Rapport de contrôle d'installations électriques à basse et à très basse tension

RÉF. 83/2021/65419/01:1

DATE DU CONTRÔLE 12/05/2021 AGENT VISITEUR Dylan Jacqmin
ADRESSE DU CONTRÔLE Rue Scoumanne 8 - 7110 Strépy-Bracquegnies TYPE DE CONTRÔLE Visite de contrôle vente ancienne installation (8.4.2)

Croquis de position élémentaire et descriptif sommaire des tableaux

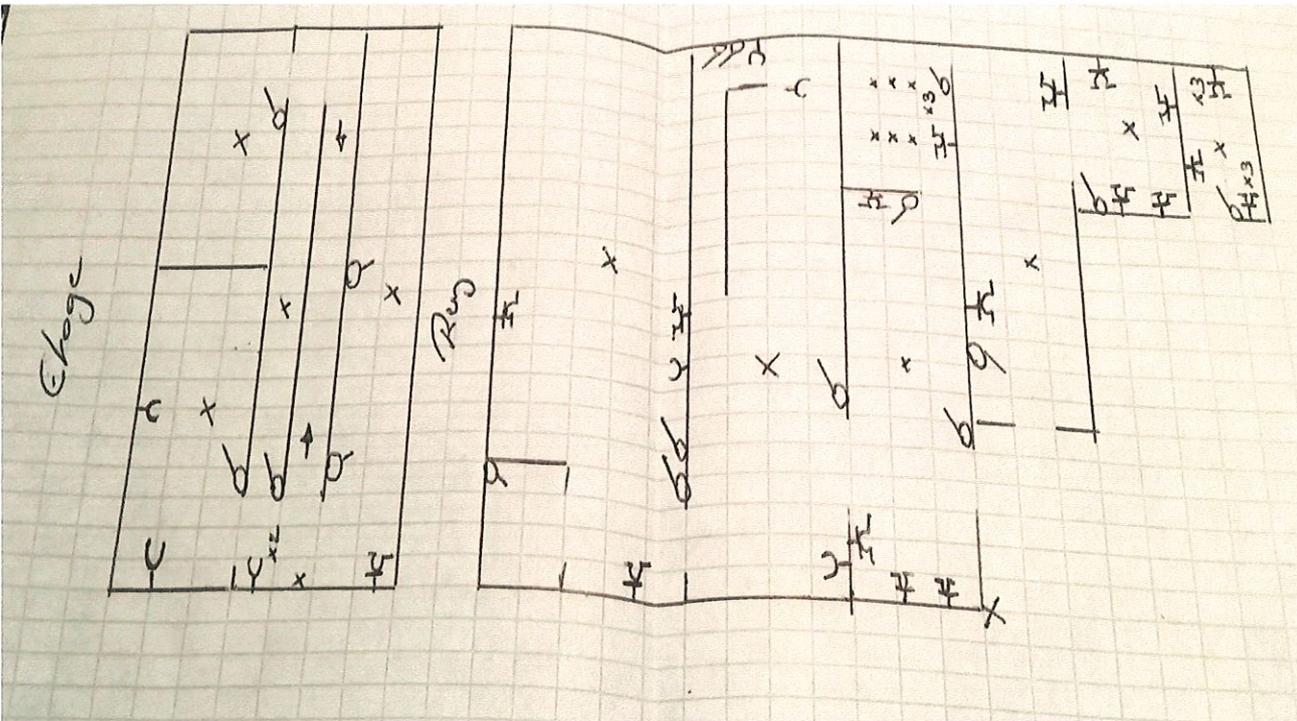
sur base de ce qui est visible et accessible lors du contrôle
Note : ces croquis ne remplacent pas les schémas unifilaires et de position réglementaires
